## CONSTANCIA DE NOTIFICACIÓN MEDIANTE PUBLICACIÓN DE AVISO

Resolución No. 301 del 01 de febrero de 2022

## RESOLUCIÓN N° 00301

**"Por la cual se resuelve dos recursos de reposición y se adiciona la Resolución 1728 del 4 de octubre de 2021"**

**Figura 75 Estimación de la efectividad de las medidas de manejo – Periodo nocturno**

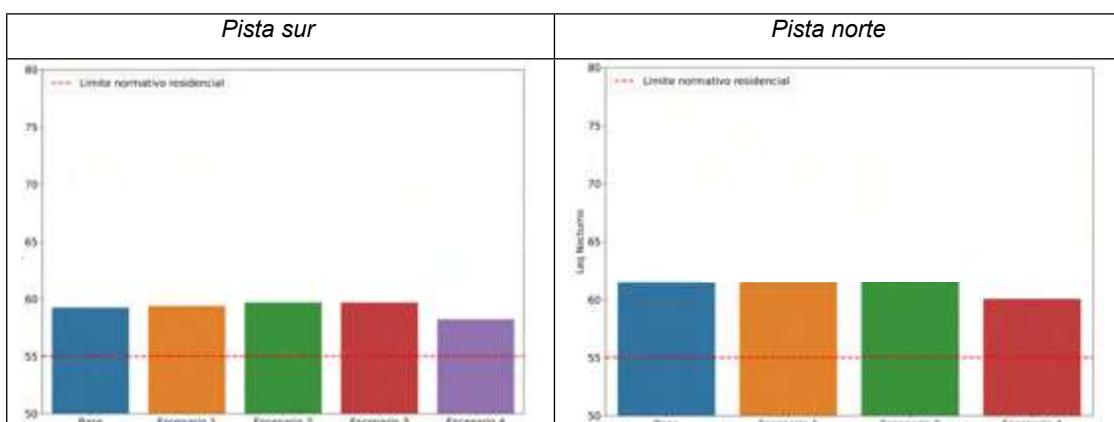
**De acuerdo con las anteriores tablas y figuras, se puede observar que autorizar la reconfiguración operacional propuesta por la Aerocivil estableciendo una cuota de ruido de carácter ambiental de 55 dBA con una incertidumbre de  $\pm 2$  dBA<sup>29</sup> en las franjas horarias objeto de modificación, no representa incrementos significativos de niveles de exposición a ruido para el periodo nocturno en relación con lo que existe en la actualidad.**

**Gráfica 2 Niveles de ruido promedio nocturnos - LAeq Semanal – Engativá EMRI 2**

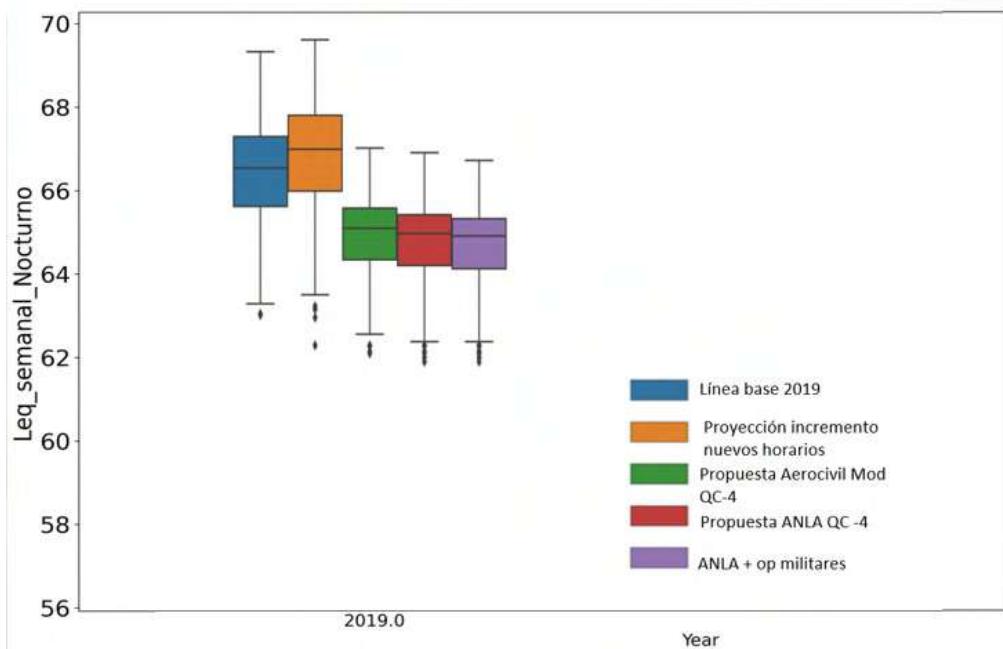
En línea con lo anterior y partiendo de que además de contemplar los análisis de ruido hora, la viabilidad ambiental de la solicitud de modificación también se centró en la necesidad de que los niveles de ruido promedio para la totalidad del periodo nocturno mantuvieran la tendencia del medio de tal forma que no se potencializaran los impactos y antes bien se propendiera por la mejora de éstos. Se efectuaron los siguientes análisis:

**Gráfica 5 Niveles de ruido aeronáutico – Estaciones de Fontibón**

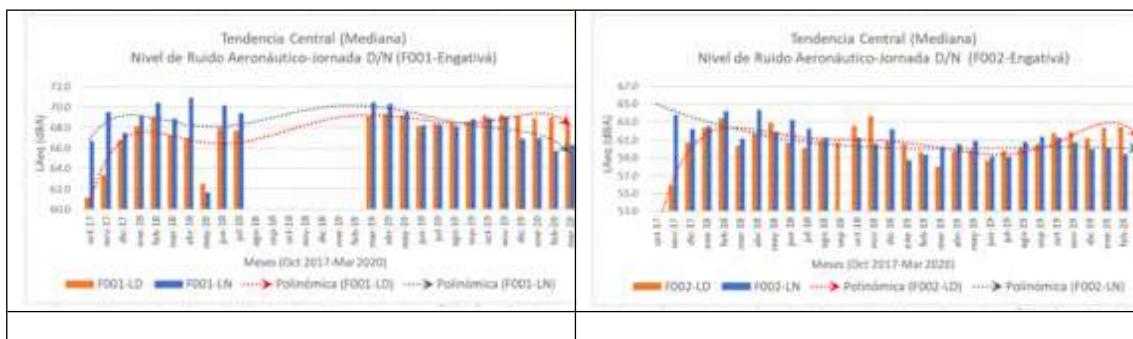
En lo que respecta al periodo día - Ld con una incertidumbre de  $\pm 2$  dBA para la mayoría de los meses monitoreados en todas las estaciones, la tendencia es a mantenerse dentro del límite normativo.

**Gráfica 6 Niveles de ruido aeronáutico – Estaciones de Engativá**

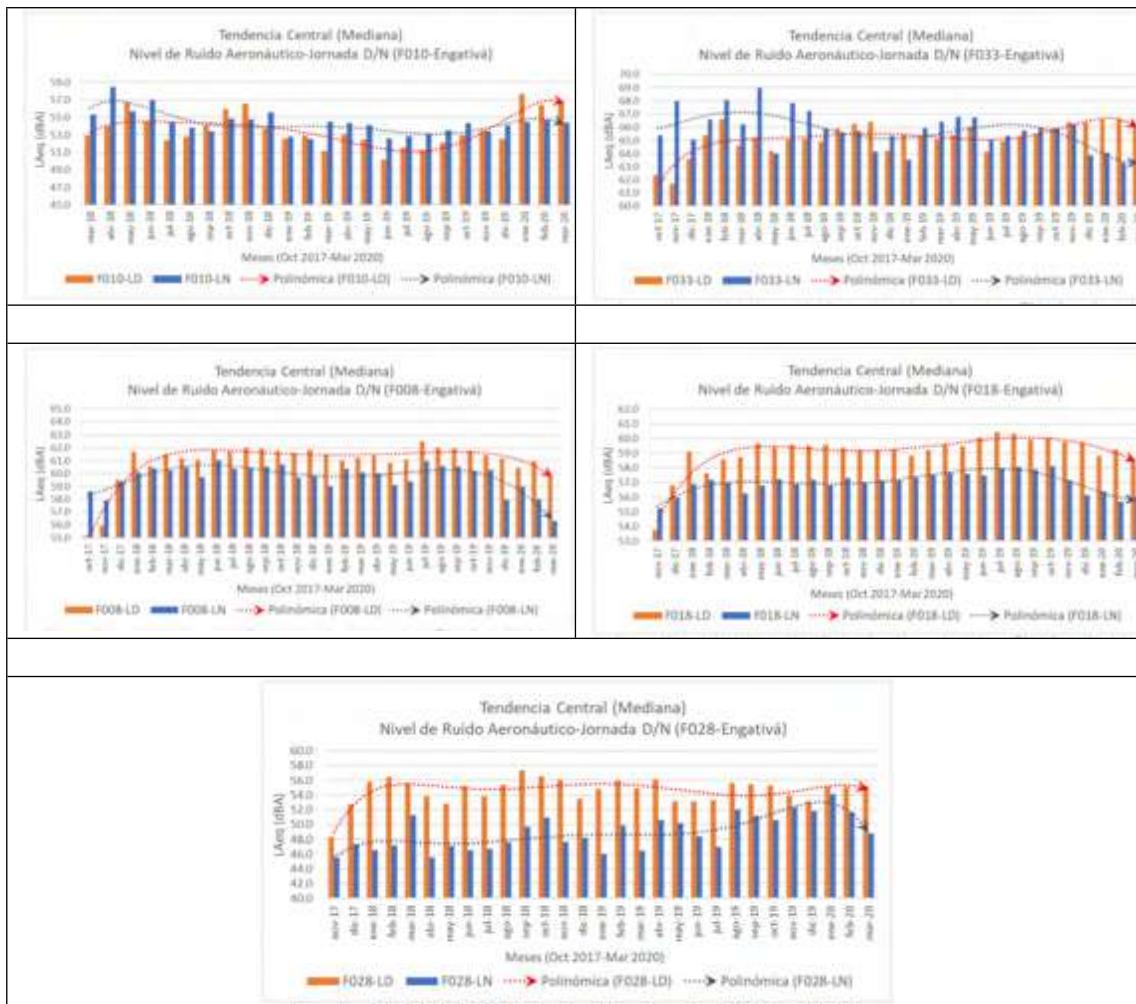
En relación con las gráficas de niveles de “ruido aeronáutico” presentadas para la localidad de Engativá para el periodo 2017 – 2020, para la totalidad de las estaciones el nivel nocturno - Ln mensual con una incertidumbre de  $\pm 2$  dBA, registra excedencias para más del 50% de los meses monitoreados en las diferentes estaciones.
